Oggetto: Piano Regionale Attività Estrattive (PRAE) della Regione Piemonte adottato con D.G.R. n. 81-6285 del 16.12.2022 pubblicata il 22.12.2022 – invio osservazioni

OGGETTO: Piano Regionale Attività Estrattive (PRAE) della Regione Piemonte adottato con D.G.R. n. 81-6285 del 16.12.2022 pubblicata il 22.12.2022 - *osservazioni*

Piano Regionale delle Attività Estrattive (PRAE), redatto ai sensi della LR n. 23 del 17.11.2016 e adottato con D.G.R. n. 81-6285 del 16/12/2022.

CONSIDERAZIONI SULLA DOCUMENTAZIONE DI PIANO, CON PARTICOLARE RIGUARDO ALL'AREA DELLA VALLEDORA.

Figura 3 - Estratto tavola P2A_1 "Tutela e valorizzazione del paesaggio come sistema di ecosistemi", focus sul polo "Cavaglia-Alice Castello", fonte P.T.C.P. della Provincia di Vercelli, 2011

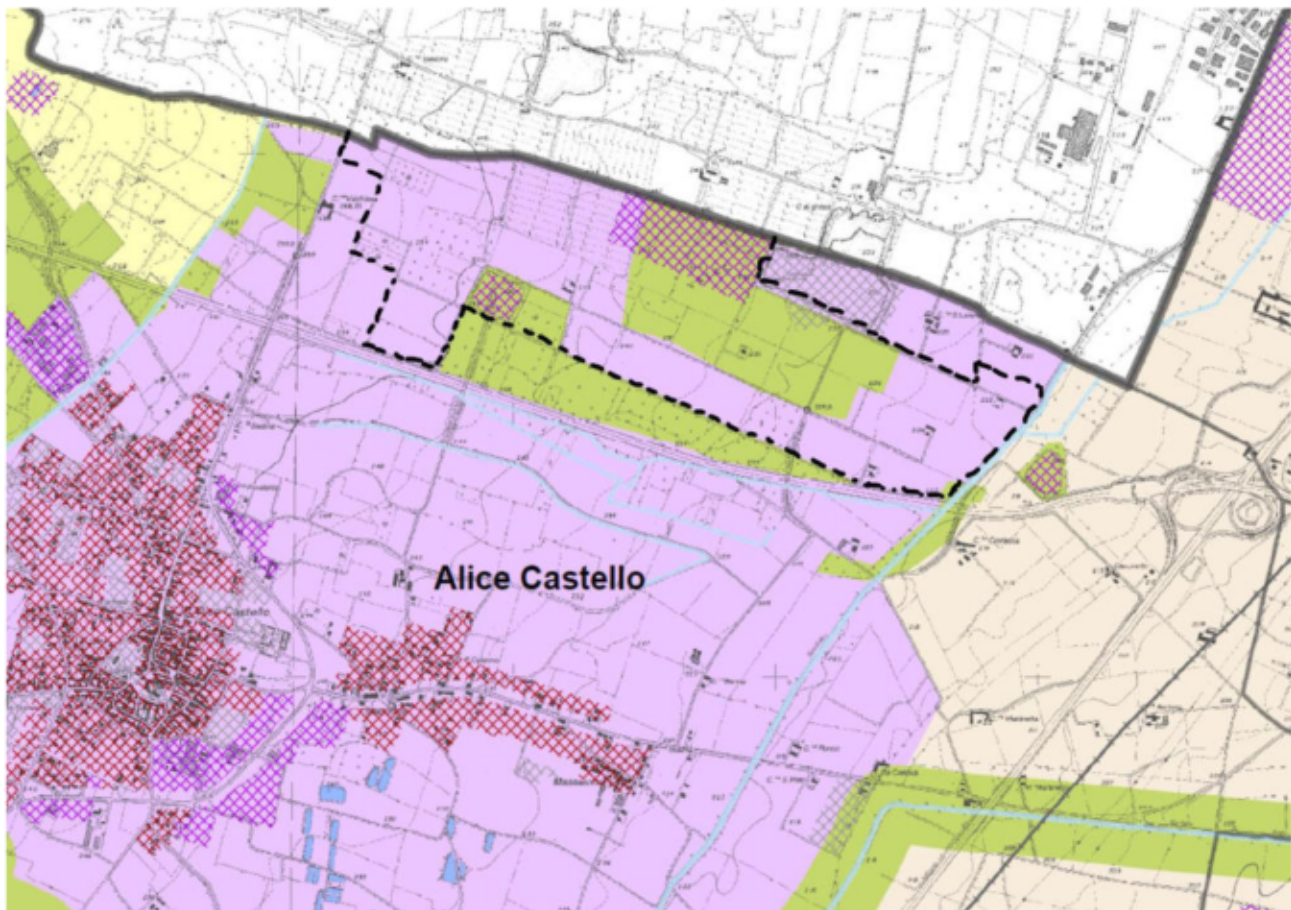
In Figura 3 sono riportati i vincoli ricadenti all'interno del polo, per la frazione ricadente in Comune di Alice Castello (VC).

Dall'analisi dell'articolo sopra riportato, si osserva come, pur essendo concesse le attività estrattive all'interno della Provincia di Vercelli, andrebbe comunque valutata in modo accurato la gestione dei progetti in termini di recupero ambientale delle aree

Attenzioni che non emergono dalla scheda del PRAE relativa al polo estrattivo in questione e alle previste aree di sviluppo futuro, nelle quali l'importante aspetto del recupero ambientale è liquidato in due parole, ovvero semplicemente affermando che la tipologia di recupero previsto è "Agricolo".

Figura 4 - Estratto tavola P2A_1 "Tutela e valorizzazione del paesaggio come sistema di ecosistemi", focus sul polo estrattivo "Tronzano Vercellese", fonte P.T.C.P. della Provincia di Vercelli, 2011

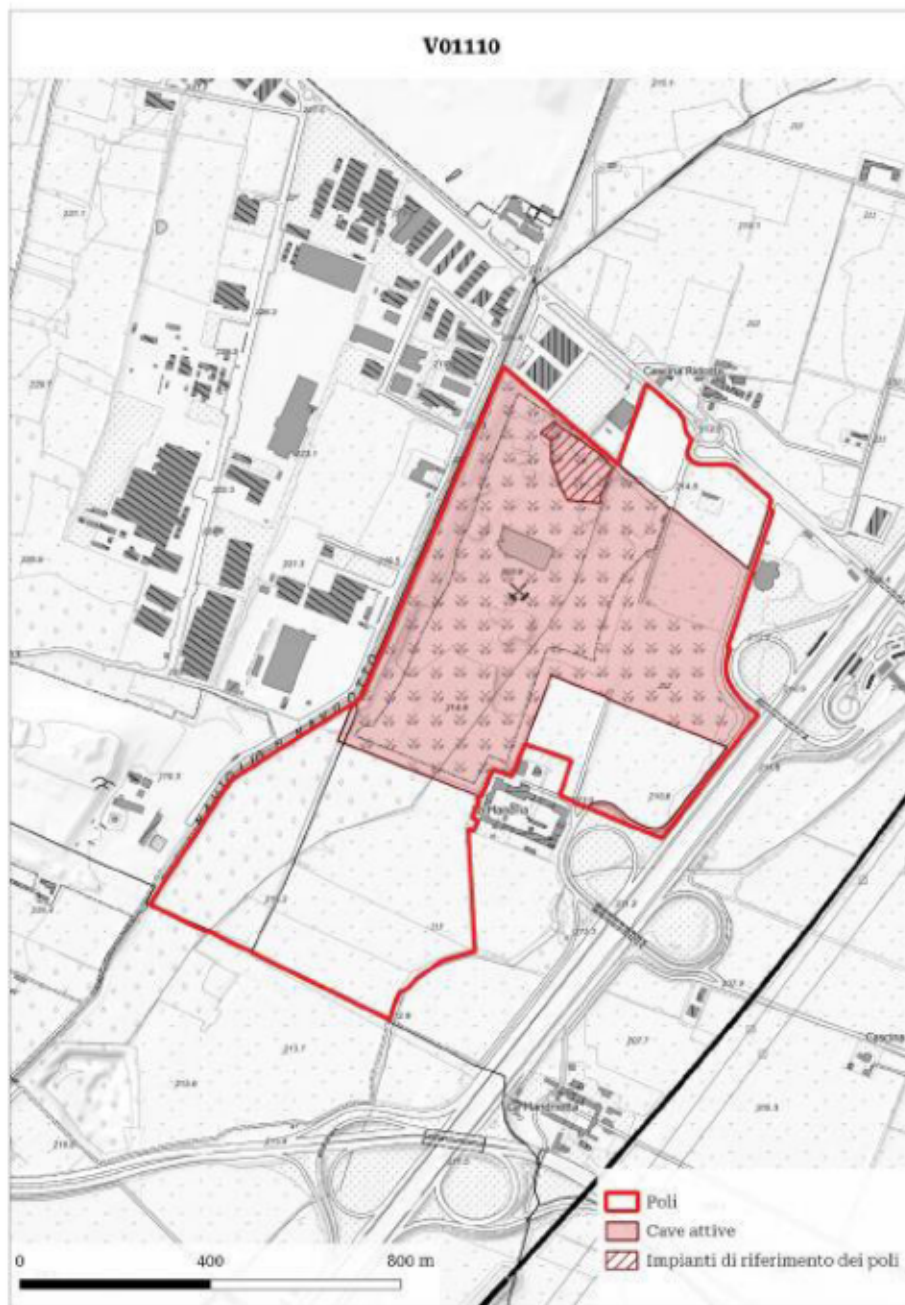
Il polo in questione, come si osserva nella figura soprastante, è caratterizzato come il polo "Cavaglia-Alice Castello", dal vincolo "Macchie e corridoi a matrice mista-Zona b1" e presenta al suo interno una piccola porzione di elementi di appoggio ad alta valenza ambientale (filari), vedi linea arancione. Inoltre all'interno del polo si osserva la presenza consistente di bacini lacustri.

Si osserva quindi come la previsione di sviluppo di attività estrattive all'interno di queste aree non sia assolutamente appropriata e coerente con tali disposizioni.

Figura 5 - Estratto tavola "Tutela e valorizzazione del paesaggio come sistema di ecosistemi", focus sul polo estrattivo "Santhià", fonte P.T.C.P. della Provincia di Vercelli, 2011

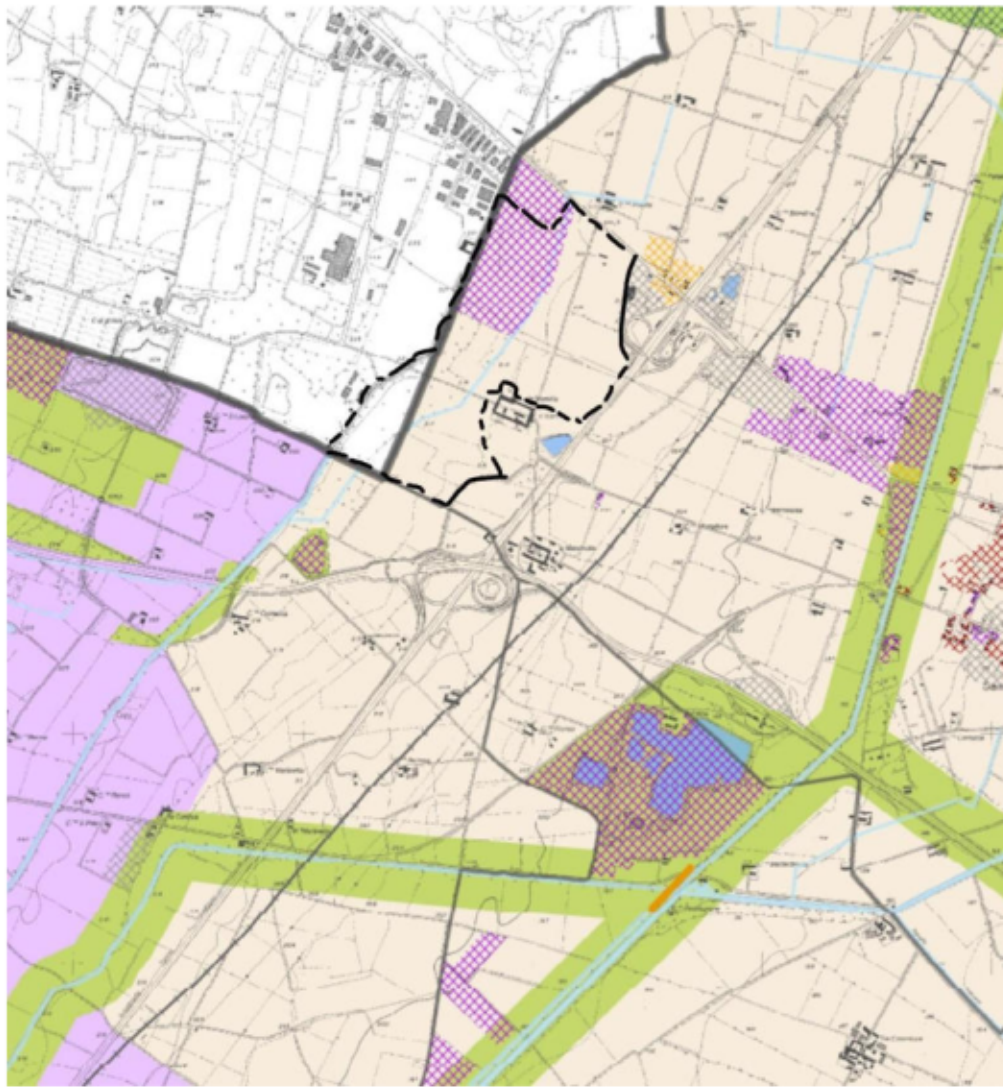
Come si vede, l'area è caratterizzata dalla presenza del seguente vincolo: "Sistema agricolo industrializzato", articolo 16 delle NTA del P.T.C.P. Nel merito, si rimanda a quanto argomentato per il polo "Tronzano Vercellese".

Figura 7 - Estratto tavola "Tutela e valorizzazione dei beni storico-culturali e ambientali" con focus sul polo estrattivo "Cavaglia-Alice Castello", fonte P.T.C.P. della Provincia di Vercelli, 2011

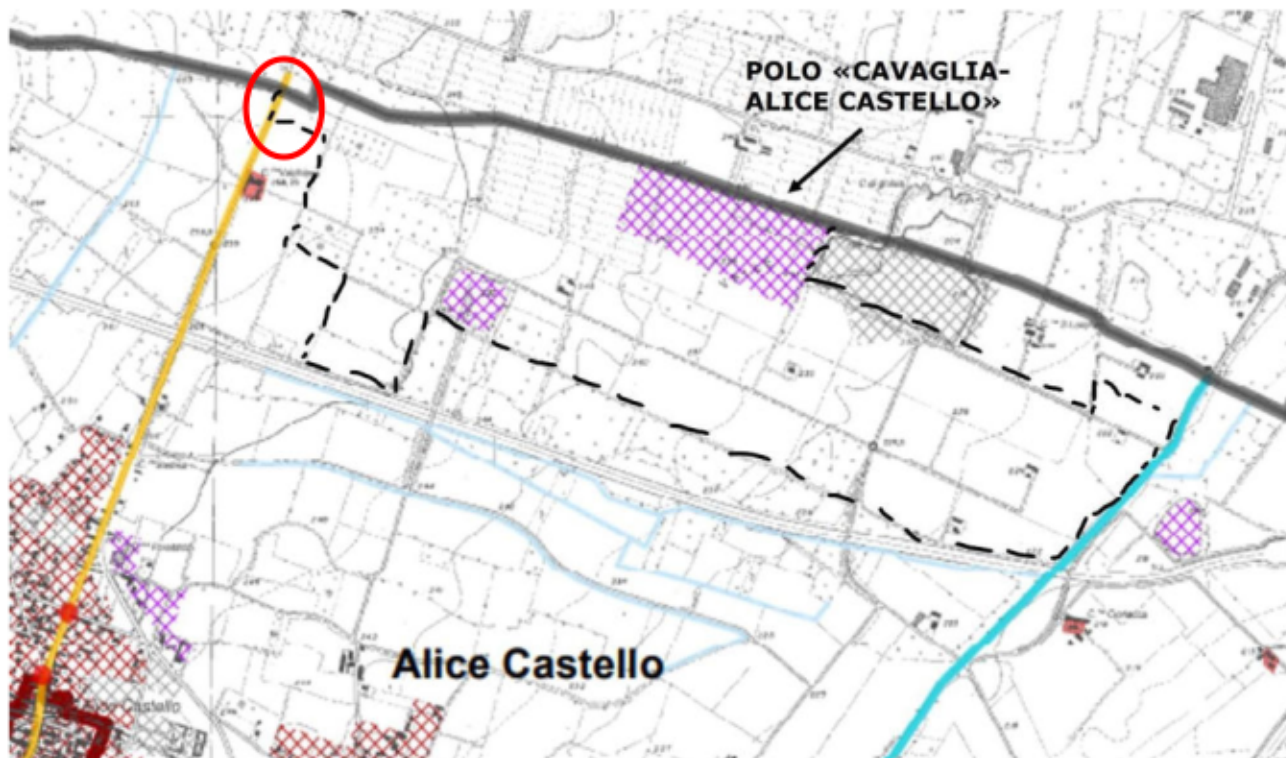
Il primo polo che si analizza è quello di "Cavaglia-Alice Castello", Comune di Alice Castello, Provincia di Vercelli. Nella figura sopra si rileva l'area del polo in oggetto evidenziata con una linea spezzata nera, mentre la porzione interessata dal vincolo "Sistema della viabilità storica" è presente all'interno del cerchio rosso. A tal riguardo viene di seguito riportato l'articolo 20 delle NTA del P.T.C.P.

Detto questo, la previsione di aree di sviluppo del polo estrattivo direttamente a ridosso di tale viabilità storica si ritiene assolutamente incoerente con l’obiettivo di tutela e mantenimento del disegno complessivo dei tracciati, che ne subirebbero un danno irreversibile.

Figura 8 – Estratto tavola “Tutela e valorizzazione dei beni storico-culturali e ambientali” con focus sul polo estrattivo “Santhià”, fonte P.T.C.P. della Provincia di Vercelli, 2011.

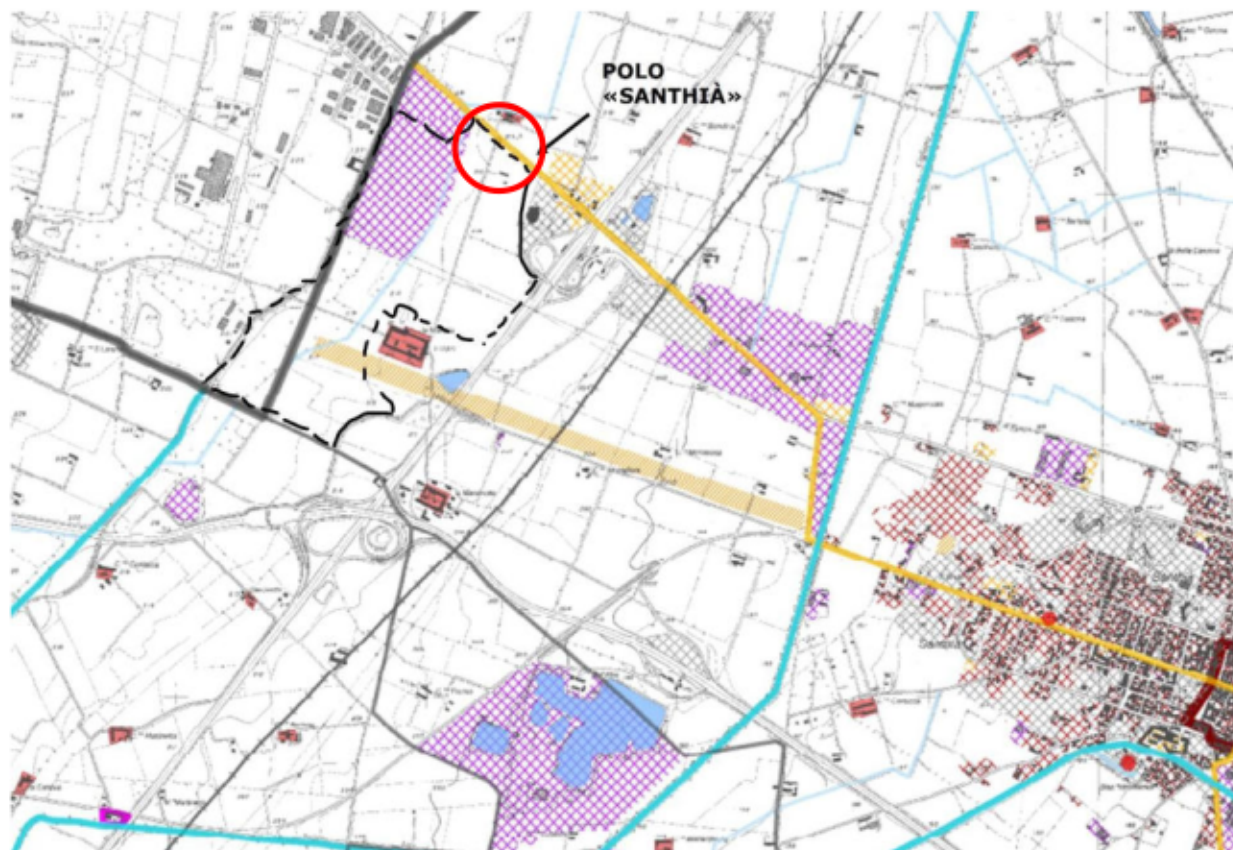
Tale vincolo interessa anche il polo estrattivo “Santhià”, in Comune di Santhià, come riportato nella figura sottostante. La porzione di tracciato storico che ricade nel sito identificato dal P.R.A.E. della Regione Piemonte come futuro polo estrattivo è evidenziata dal cerchio rosso.

Figura 9 - Distribuzione cave attive a fine 2018 in Piemonte, in giallo sono riportate le cave (punti) del primo comparto, in verde e blu rispettivamente quelle del secondo e terzo comparto, fonte P.R.A.E., 2022

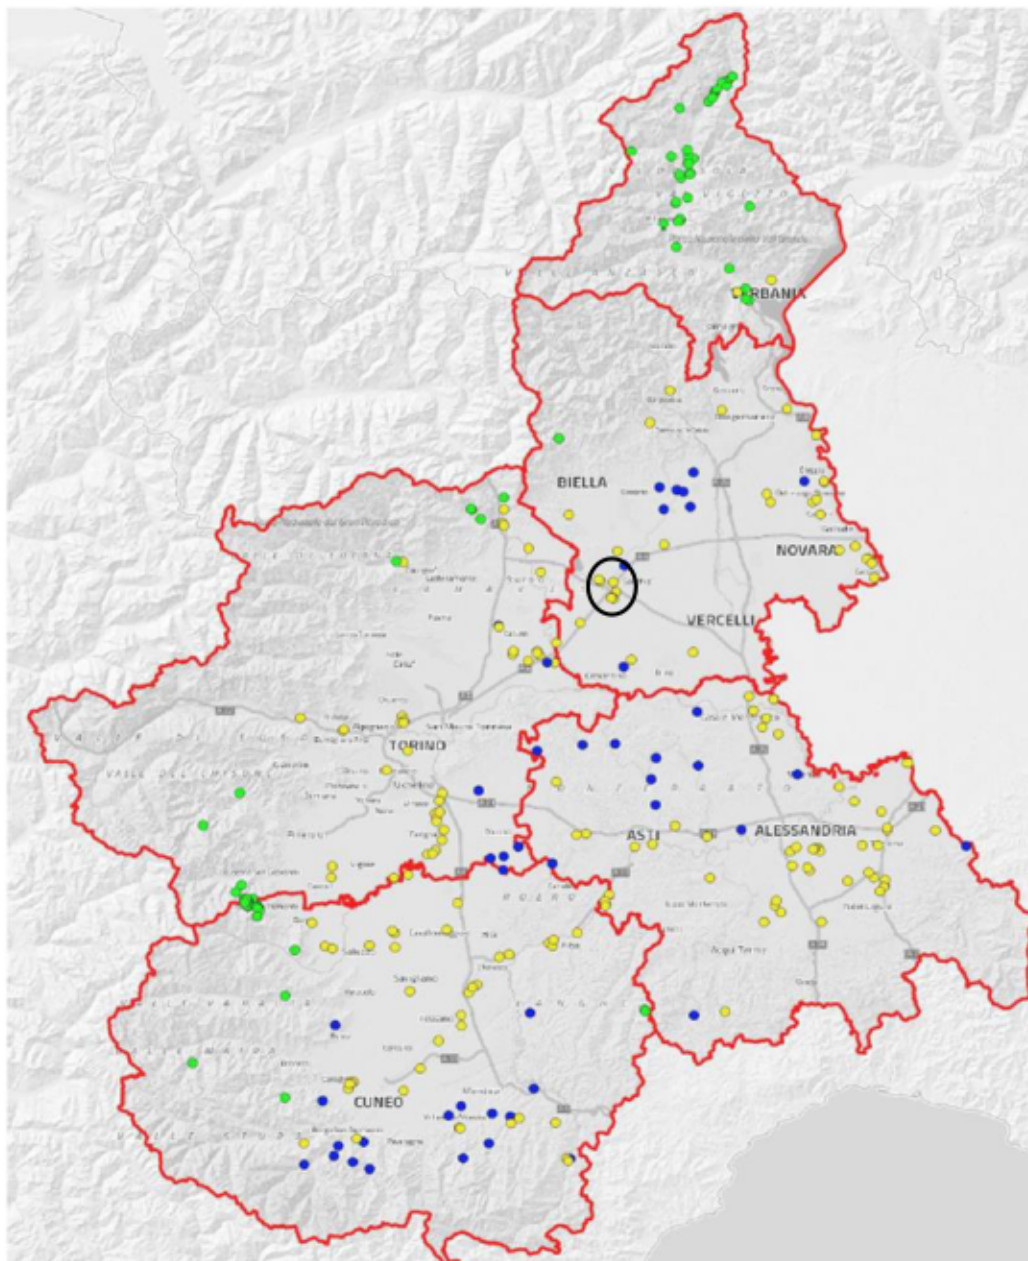
Nel P.R.A.E. della Regione Piemonte manca la valutazione degli impatti cumulativi, ovvero una valutazione degli effetti potenziali e sinergici tra interventi, opere e infrastrutture localizzate sul territorio.

Valutazione che si ritiene doverosa alla luce dei numerosi siti di estrazione localizzati nelle vicinanze. Si veda in proposito l'immagine sottostante, riportante la distribuzione delle cave attive a fine 2018 in Piemonte. In giallo, verde e blu sono riportate rispettivamente le cave del primo, secondo e terzo comparto. All'interno del cerchio nero viene evidenziata l'area oggetto di studio.

Estratto Direttiva 2007/60 CE - DLgs 49/2010 - Carta della Pericolosità da Alluvione - Foglio 195NW.

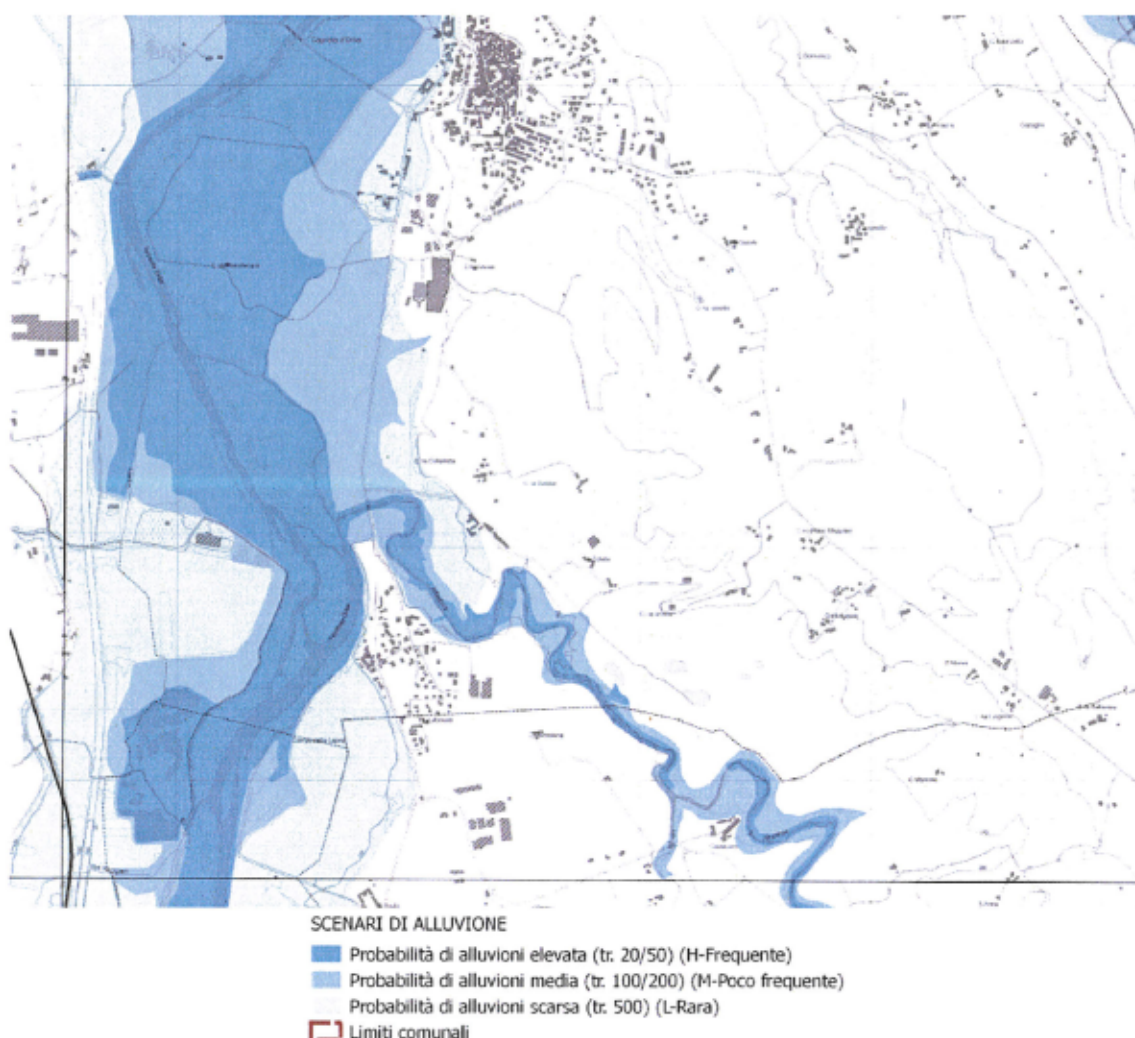
Si osserva che il polo estrattivo individuato a SW del concentrico di Capriata si pone idraulicamente immediatamente a monte dell'area contaminata della Pedaggera, sito per il quale è in corso una progettazione e realizzazione di indagini di caratterizzazione integrativa con redazione di analisi di rischio e progettazione degli interventi di bonifica (finanziamento Regione Piemonte DGR 19.11.2021 n. 42-4137) essendo l'area inserita nell'elenco dei siti "orfani" della Regione Piemonte.

L'amministrazione allo stato attuale nutre forti dubbi sull'opportunità di individuare in questa zona un nuovo polo estrattivo in quanto l'area risulta vulnerabile nei confronti del rischio di esondazione (vedi PGRA). La zona come risulta dal PAI e dal PGRA si presenta ad elevato rischio di alluvione, il polo si estende su una superficie rilevante che occupa l'interno del lobo del meandro in un settore idraulicamente molto sensibile per il quale non è da escludere la possibilità di un taglio di meandro, in concomitanza di eventi alluvionali di particolare intensità, con effetti disastrosi per l'ambiente in quanto il flusso di piena potrebbe invadere direttamente l'area della Pedaggera. L'attività estrattiva, durante la coltivazione, potrebbe accentuare tale problematica con un maggior rischio ambientale.

Ortofoto 1988-1989 con ubicazione delle aree della Pedaggera e del nuovo polo estrattivo indicato nel PRAE.

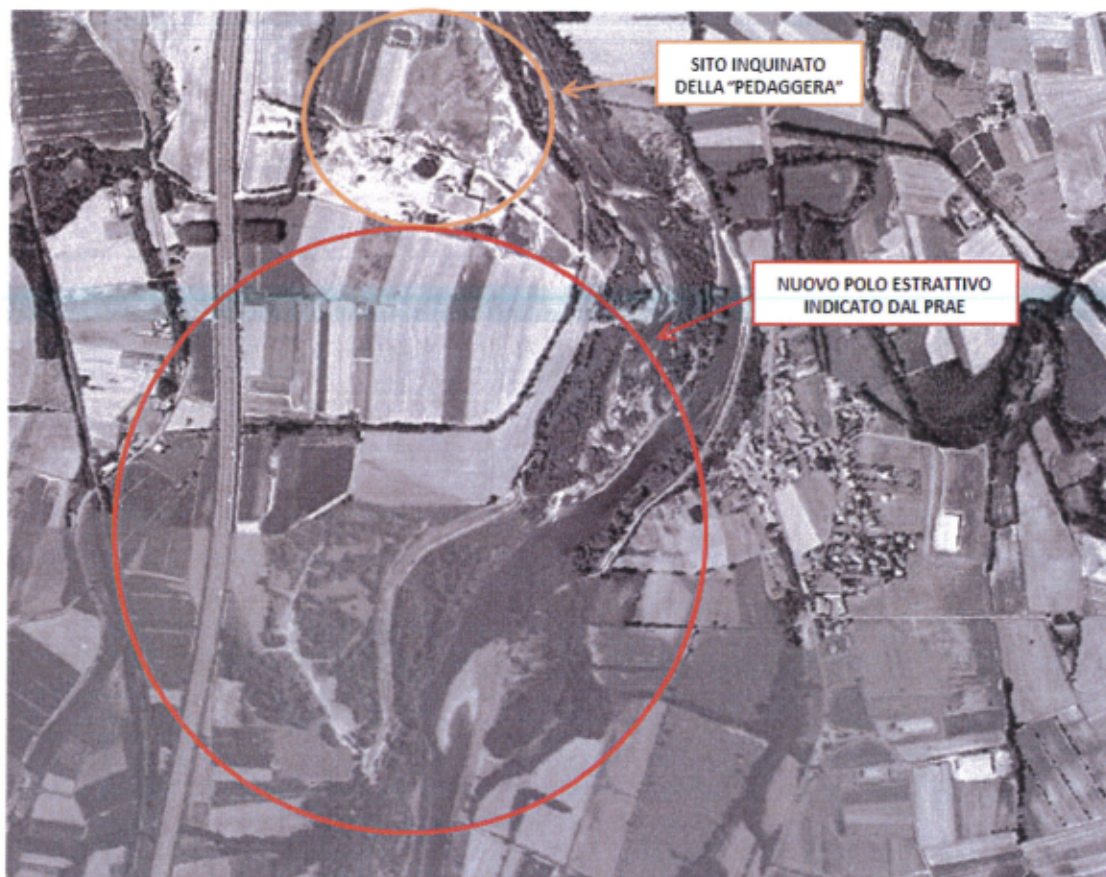
Anche sotto il profilo naturalistico l'apertura di una nuova cava sarebbe da evitare in questa zona già saccheggiata in passato dall'estrazione indiscriminata di inerti da costruzione, come testimoniano i vecchi laghetti di cava presenti nella parte meridionale dell'area. L'area di ex cava ormai abbandonata dagli anni '70 del secolo scorso si è ormai rinaturalizzata con piccoli laghetti e vegetazione ripariale che ospita una ricca fauna e flora autoctona.
